Capacatieve printplaat Art. Nr. 1005535

Nieuwe capacatieve toetsenprint New capacitive keyboard

Capacitive touch keyboard Art. No. 1005535

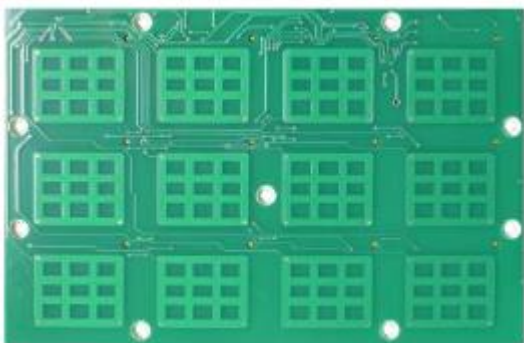
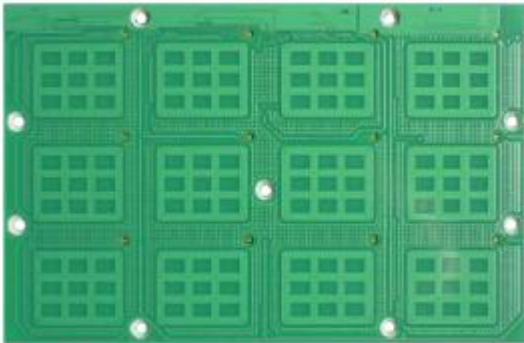
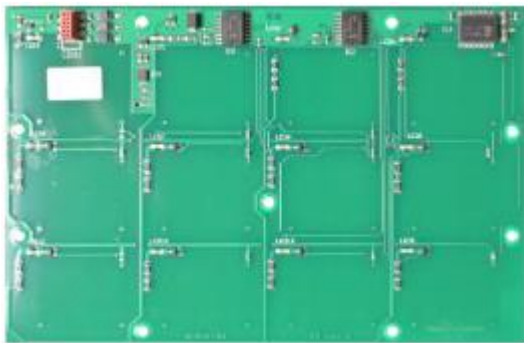
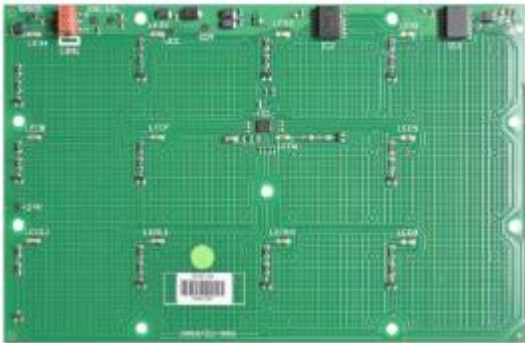
De belangrijkste verbeteringen van de nieuwe capacatieve printplaat zijn:

- betere processor
- betere calibratie van de gevoeligheid
- betere reactie op kleinere vingers

! deze nieuwe printplaat werkt allen met de nieuwste **display software 843**.

In geval van vervanging van de betreffende print dient er een update van de software naar 843 gedaan te worden. De software 843 is backwards compatible met de vorige versies printplaten

Deze wijziging is doorgevoerd in **Week12/2019** vanaf machinenummer **xxx1903049** en hoger

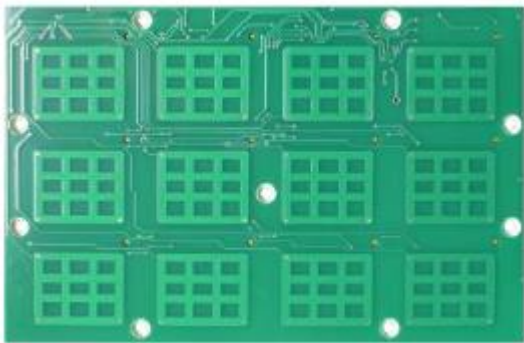
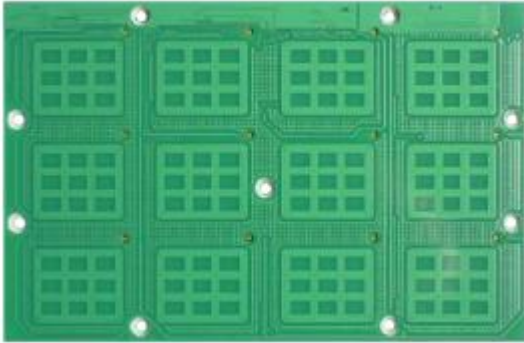
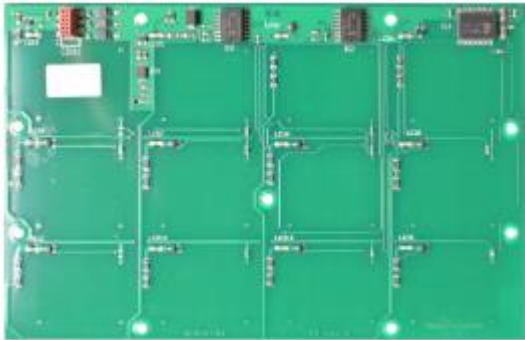
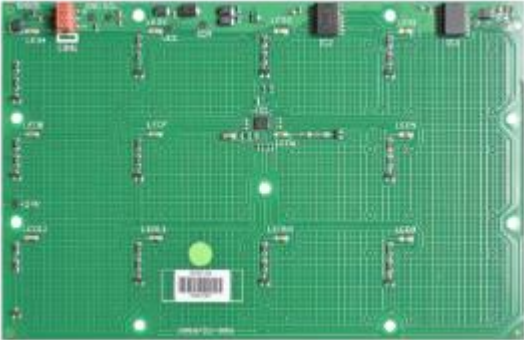
The main improvements of the new capacitive touch keyboard are:

- better processor
- better recalibration of sensitivity
- better reaction on small fingers

The new capacitive touch keyboard is only compatible with the **display board software 843**.

Therefore, in case of a replacement, existing machines need to be updated with the display board software version 843.

The display board software 843 is backwards compatible. The functionality with the old version of the capacitive touch keyboard is guaranteed.

This change will be implemented in **CW12/2019** from machine number **xxx1903049** onwards.
